Avis de sécurité URGENT :

Produit concerné : *Système de surveillance du volume de Substrat sur l'AIA-900*

Référence FSCA : *NC 31 FSCA*

Type d'action : *Modification de l'appareil*

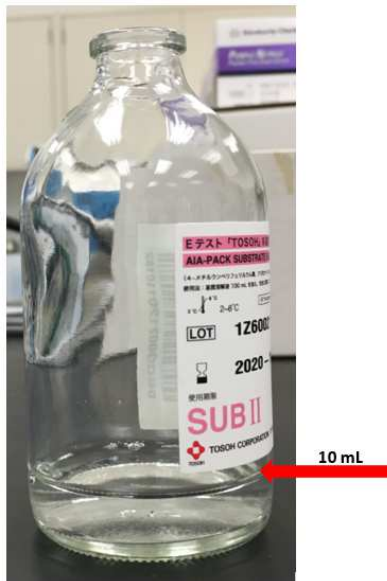
- Veuillez remplir le FORMULAIRE DE CONFIRMATION ci-dessous et le renvoyer à Tosoh conformément aux instructions précisées dans le formulaire.
- Par précaution, remplacez la bouteille de substrat dès que le volume descend en dessous de 10 ml, ce qui correspond à un niveau d'environ 1 cm depuis le fond de la bouteille ou juste en dessous du bas de l'étiquette (voir l'image ci-dessous). Vérifiez que le tube d'aspiration descend jusqu'au fond de la bouteille.

- Si la bouteille de substrat est complètement vide, ne communiquez pas les trois (3) résultats de test précédant l'affichage de l'alarme DL, car ils sont susceptibles d'être erronés. Remplacez la bouteille de substrat vide, amorcez le système, et recommencez les trois (3) tests.
- Archivez le présent avis dans les dossiers de votre laboratoire et transmettez ces informations à vos supérieurs ou aux responsables de votre laboratoire afin de les informer du problème potentiel.
- La solution définitive consistera à remplacer la carte LQC. Un représentant du service technique de Tosoh vous contactera pour organiser le remplacement de cette carte dès qu'elle sera disponible.
